关于数字化绿色智能工厂疑问答复函

关于数字化绿色智能工厂（招标编号：SG202513003）收到如下疑问，现做如下答复：

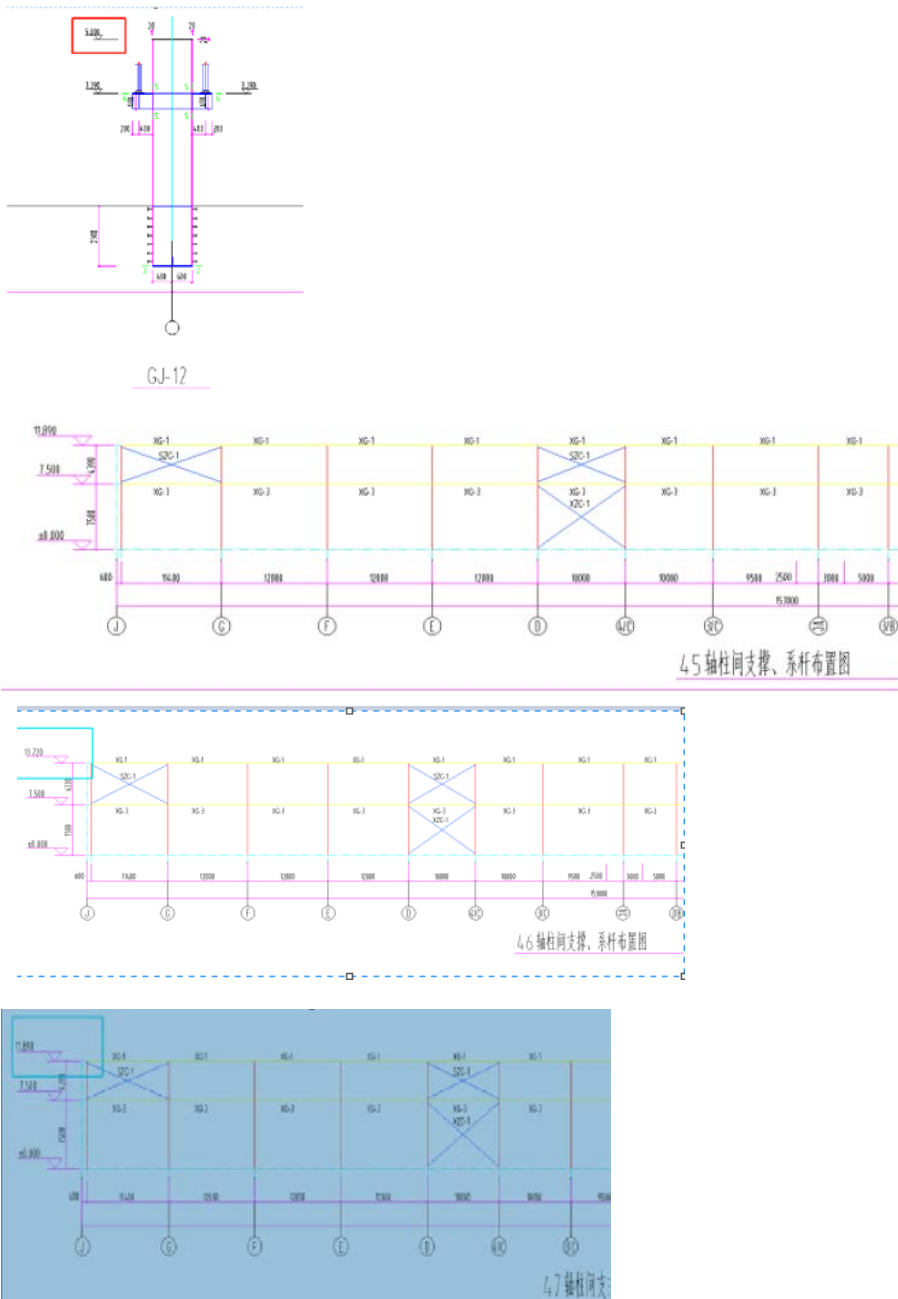
8、招标文件 P7 页，一、二、三区排布是否整体从北向南排布？

答复：是。

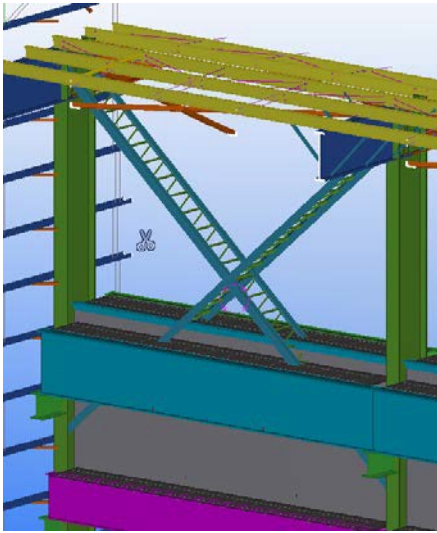
11、在设计图 41155-301-12-25, CJ-12 显示柱顶标高 5.00。在设计图 41155-301-12-7, 45、46/47 轴柱间支撑、系杆布置图, 显示柱顶标高不一致, 是否有误, 请确定。

答复：详见第6版答疑第134条。

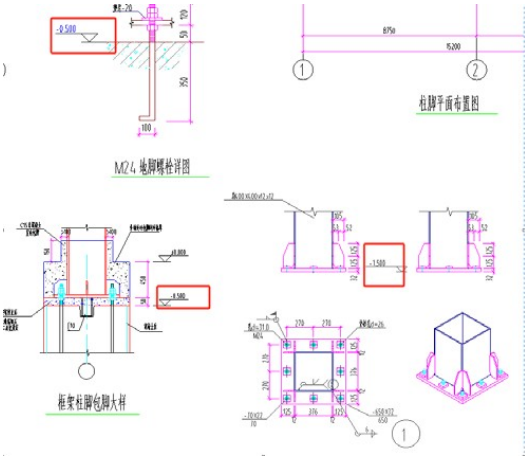
12、在设计图 41155-301-12-8, 吊车梁平面布置图。设计图 41155-301-12-7, 柱间支撑、系杆布置图。柱间支撑与吊车梁碰撞, 是否有误。

答复：按41155-301-12-8附注第10条执行，有冲突调整柱间支撑。

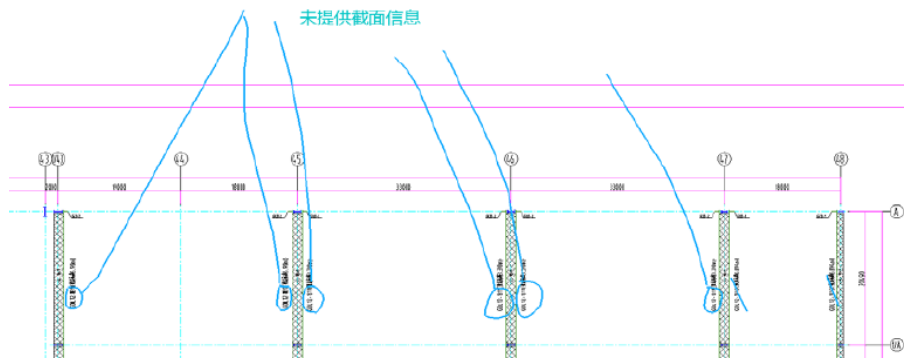
13、设计图 41155-301-12-28，维修区结构布置图-及消防泵站基础图。柱底标高和节点图标高不一致

答复：按图纸执行（采用-0.500）。

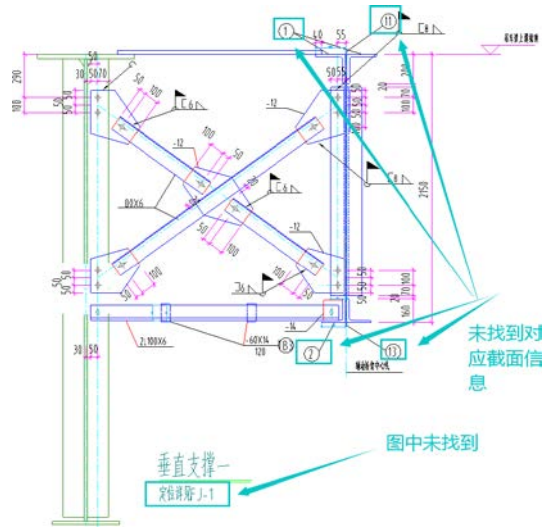
14、41155-301-12-8 吊车梁平面布置图 43~48 轴交 A~1/A 轴DL12-1B9/GDL12-1B11 未提供

截面信息。

答复：详见第6版第122条答复。

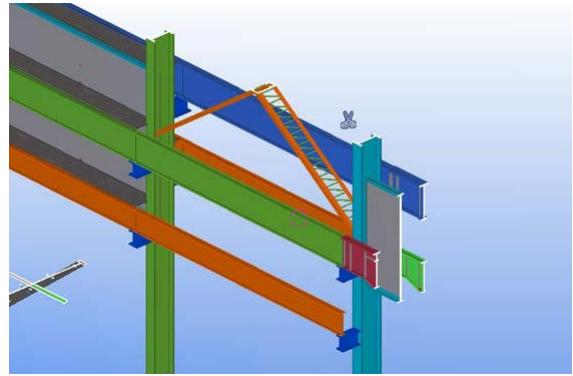
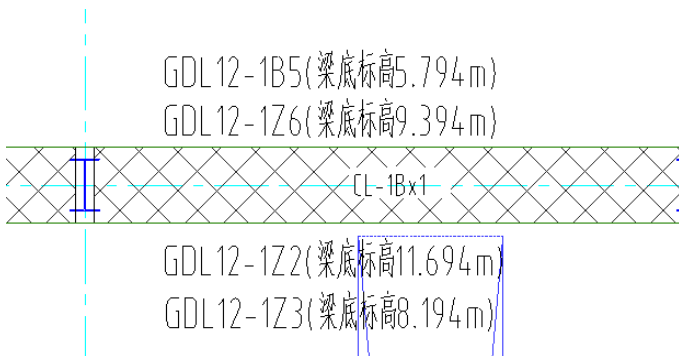
16、41155-301-12-9 附注材料等级详见吊车梁平面布置图二并未找到该图纸，请提供准确信息。

未提供该图纸

答复：按照吊车梁平面布置图。

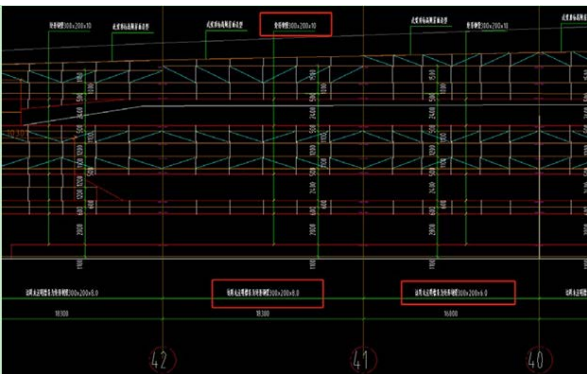
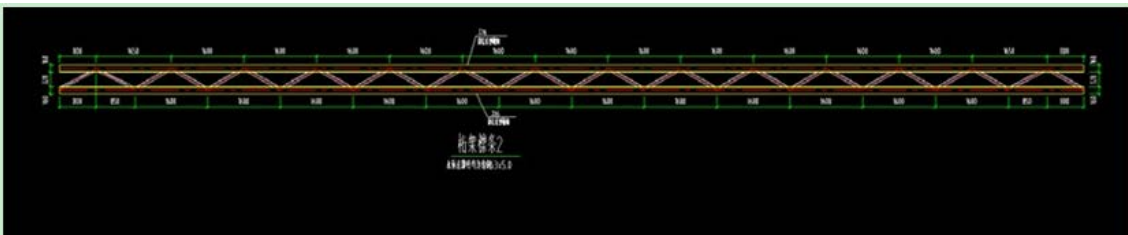
问题 1：墙面直拉条，斜拉条，撑杆，隅撑的截面和材质是否同屋面的直拉条，斜拉条，撑杆，隅撑截面和材质？

答复：详见第6版第66条及第111条答复。

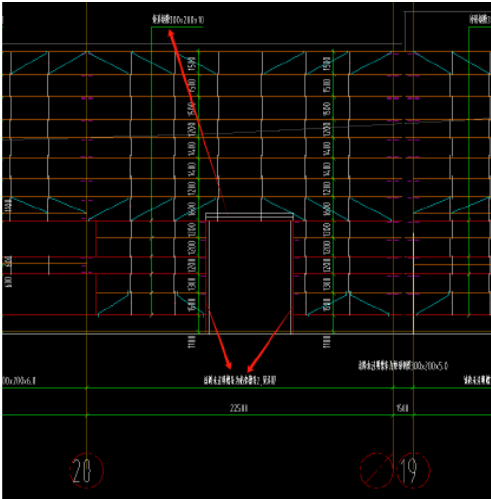
问题：墙面门洞的位置的门柱和门梁截面是否是按照图中箭头所指的截面进行深化？

答复：详见第6版第112条及第180条答复。

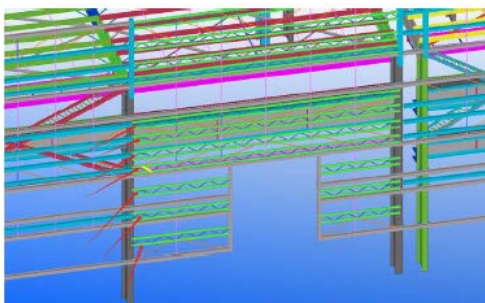
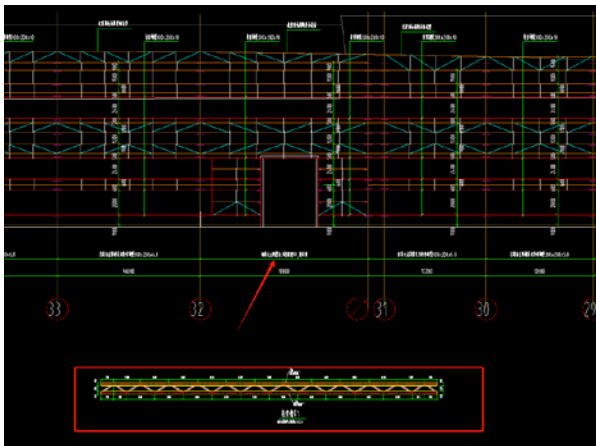
问题 1：图中的桁架檩条朝向如何排布，最好给个剖面图？

问题 2：图中的桁架檩条如何与钢柱进行连接，请提供节点？

答复：详见第6版第112条及第180条答复。

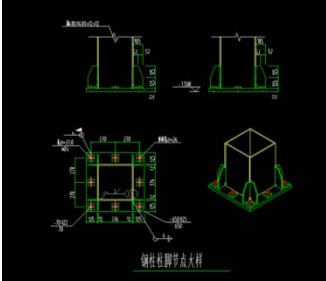
47、轻钢屋面是否包含本次招标范围内，清单未列项。

答复：不在招标范围。

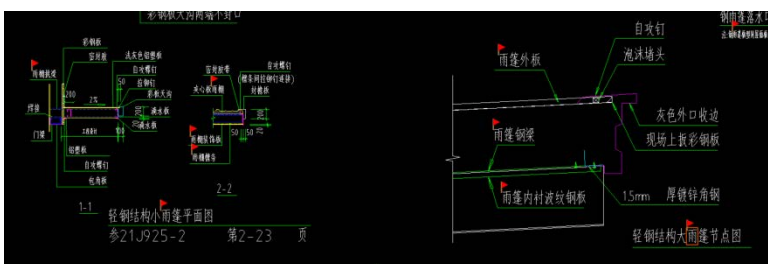
55、建筑图第 2 页与建筑图第 4 页,雨蓬压型钢板的厚度不一致,且屋面 4 雨棚做法中,0.6 厚压型钢板未给版型,0.4 厚与 0.6 厚压型钢板均未给出涂层做法,请明确雨蓬压型钢板具体做法。

答复: 涂层同屋面彩板,板型820型。

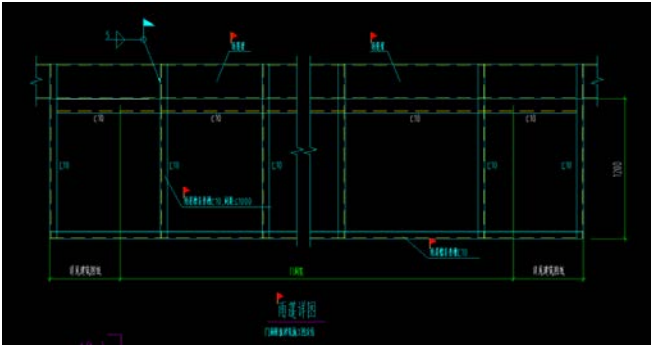
56、建筑图中,轻钢结构雨蓬分为轻钢型小雨棚和轻钢型大雨棚,清单中仅有压型钢板雨蓬,是否增加清单项,将两个雨蓬单独列项?请明确夹芯板雨棚的具体型号。

答复: 按工程量清单执行。

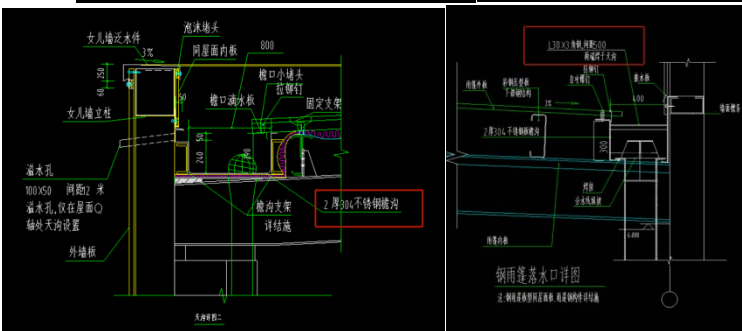
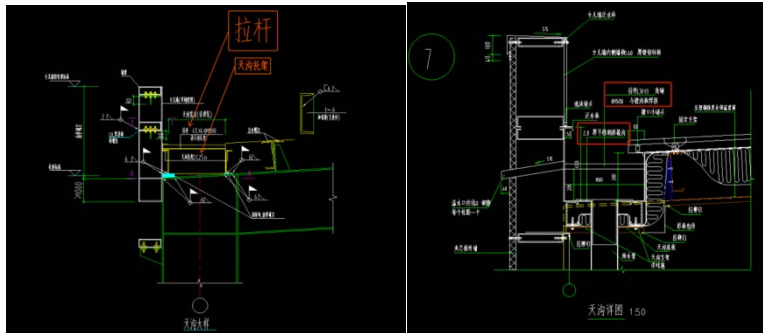
57、含雨蓬梁是否包含在本次招标范围内,包含在清单哪一项中?如未包含是否增加新清单项?

答复：包含190项压型钢板雨棚内。
